# INFO

febi  
24207

SWAG  
10 92 4207

## EN Modification to water pump febi 24207 / SWAG 10 92 4207

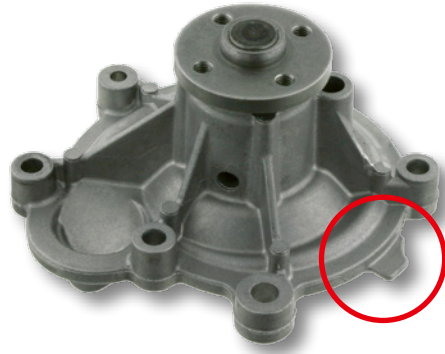
The new design has an additional fixing hole in the housing. The vehicle manufacturer has replaced the previous version with the modified water pump (febi 24207 / SWAG 10 92 4207). Attention: The new version can be used unreservedly. However, the old water pump cannot be used in place of the new one.
